Remplacement de la poulie à roue libre d'alternateur 535 0117 10 par la 535 0105 10

Dacia, Renault

Ancienne référence INA: 535 0117 10

Nouvelle référence INA: 535 0105 10

Image 3: Schéma de montage

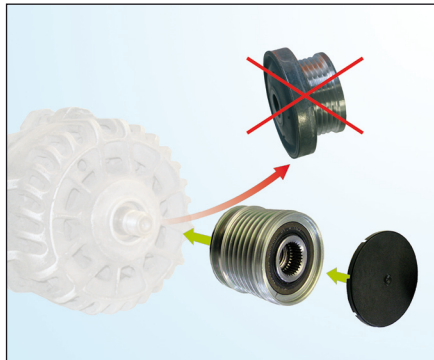
La poulie à roue libre d'alternateur INA 535 0117 10 (Image 1) n'est plus livrable et est remplacée par la 535 0105 10 (Image 2).

1. Démontez la courroie d'accessoires
2. Vérifier l'état de tous les composants du système de courroie d'accessoires – Remplacer les composants défectueux
3. Démontez la poulie à roue libre d'alternateur montée en série (**voir image 3**)
4. Montez la poulie 535 0105 10 avec l'outil approprié (**voir image 4**)
5. Montez le capuchon sur la poulie – **S'assurer qu'il est bien emboîté !**
6. Montez la courroie d'accessoires
